Veřejná zakázka: II/130 Golčův Jeníkov – křiž. s D1, úsek č. 1, část III.

INFORMACE K ZADÁVACÍ DOKUMENTACI Č. 1

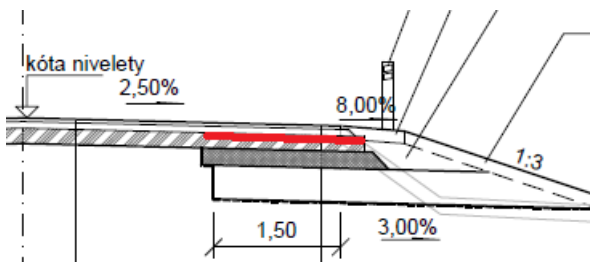
Dotaz č. 8:

V Technické zprávě stavebních objektů SO 101.1 a SO 101.2 je uvedeno, že v rámci nových konstrukčních vrstev bude provedena recyklace za studena, a to:

- stávající rozfrézované vrstvy AHV v předpokládaném množství cca 8.000 m²;
- nové konstrukční vrstvy ze štěrkodrti fr. 0-32 mm, tato vrstva nahrazuje v místě sanací krajů původní vrstvu AHV, v předpokládané ploše 5.000 m²

Položka č. 11372 „FRÉZOVÁNÍ ZPEVNĚNÝCH PLOCH ASFALTOVÝCH“ uvažuje pouze rozfrézování stávající vrstvy AHV v ploše cca 8.000 m².

Může zadavatel definovat, ve které položce je zahrnuto množství frézování AHV v místech sanování krajů vozovky, viz schéma níže?

Reakce zadavatele:

Upraveno v soupisu prací. SO 101.1 položka pořadové číslo 4, SO 101.2 položka pořadové číslo 3.
